PROJET EOLIEN DU MONT DES 4 FAUX

ETUDE D'IMPACT SUR L'ENVIRONNEMENT

**NOTE EN REPONSE A L'AVIS FORMULE LE 14 AVRIL 2023 PAR LA MISSION
REGIONALE D'AUTORITE ENVIRONNEMENTALE DU GRAND EST (MRAE)**

**COMMUNES DE JUNIVILLE, BIGNICOURT, CAUROY, HAUVINE, LA NEUVILLE-EN-
TOURNE-A- FUY, MONT-SAINT-REMY ET VILLE-SUR-RETOURNE
DEPARTEMENT DES ARDENNES (08)**

Figure 1 : Carte du contexte éolien

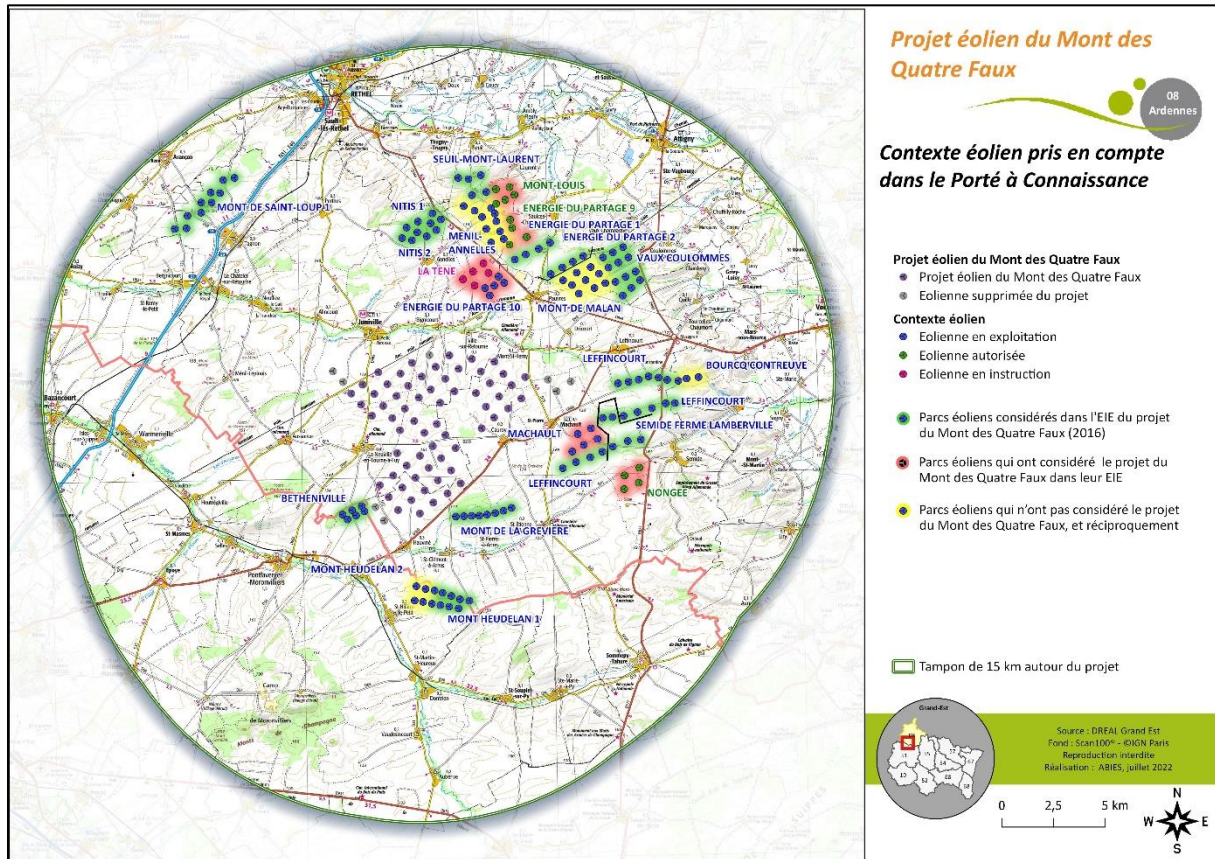
«L'Ae souligne de plus que ce schéma [Schéma Régional Éolien (SRE) de Champagne-Ardenne] désormais ancien, n'a pas été mis à jour alors que de nombreux projets éoliens se sont développés depuis et sont venus restreindre les espaces de passage pour les oiseaux, modifier les couloirs de migration ainsi que saturer les paysages. »

Le projet, résultant de la volonté locale, est ainsi venu s'insérer au centre des parcs précités (halo vert sur la carte ci-dessous) au sein d'un pôle de densification existant et d'une plaine agricole vouée à accueillir un projet éolien depuis 2007-2008.

Les projets apparus après (halo rose) ont considéré le projet éolien du Mont des Quatre Faux dans l'analyse de leurs impacts. Ils ont été autorisés en tenant compte du projet éolien du Mont des Quatre Faux comme existant. Ils ne peuvent donc être considérés comme un changement de circonstance de fait par l'autorité environnementale.

Les projets éoliens développés et instruits concomitamment au projet éolien du Mont des Quatre Faux, sont identifiés par un halo jaune. La note d'informations de février 2023 permet en particulier d'analyser l'impact cumulé de ces projets, qui seuls doivent être retenus dans l'analyse de la MRAe aujourd'hui, avec le projet éolien du Mont des Quatre Faux.

Carte 39 : Localisation des sondages pédologiques réalisés par Ecosphère

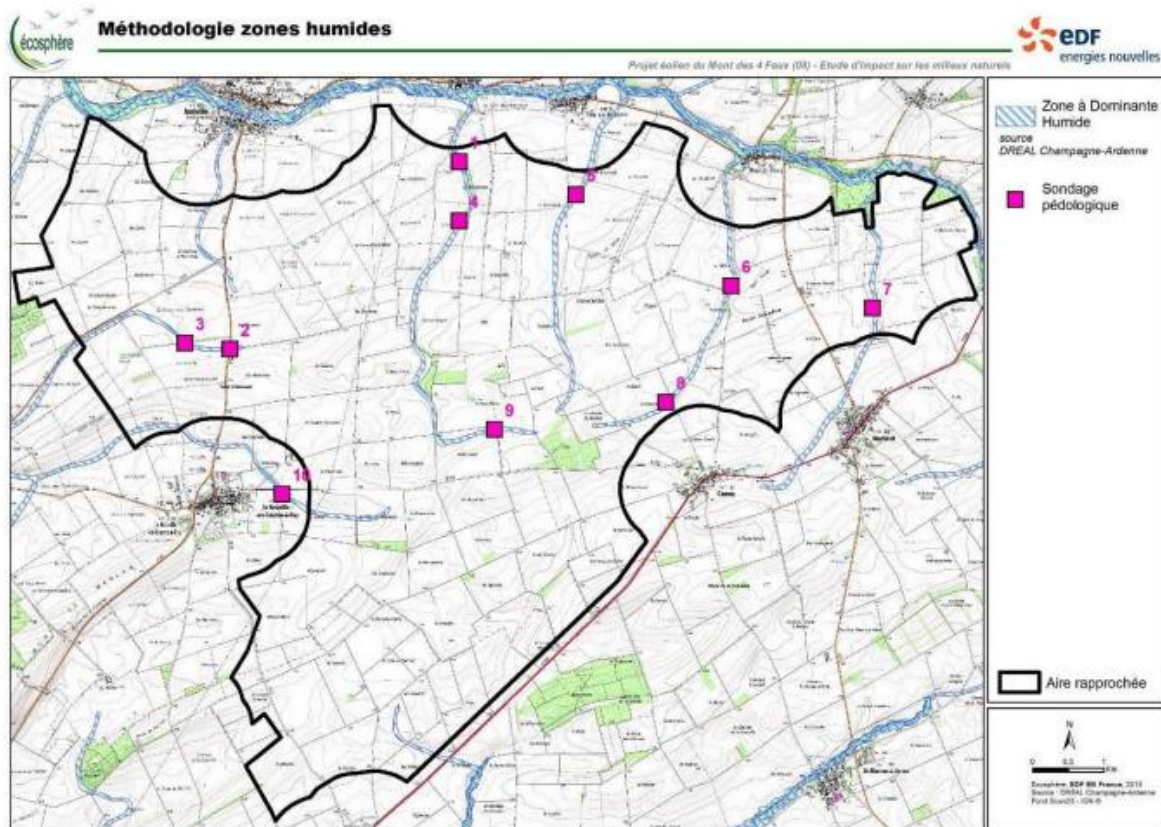
L'Ae recommande au pétitionnaire de compléter le diagnostic zones humides en reprenant la méthodologie réglementaire de leur caractérisation, en particulier par une cartographie des habitats sur la zone d'implantation du projet et par de nouveaux sondages pédologiques.

Les données bibliographiques des zones à dominante humide de la DREAL Champagne-Ardenne ont été utilisées pour le plan d'échantillonnage au moment de l'étude d'impact en complément d'une analyse de la géologie et de la topographie.

Par ailleurs, la cartographie d'alerte (carte ci-dessous) a permis de positionner les zones les plus favorables à la présence de zones humides. Sur cette base, des sondages pédologiques ont été réalisés au niveau des zones les plus favorables à proximité de talwegs, comme présenté dans la carte qui suit.
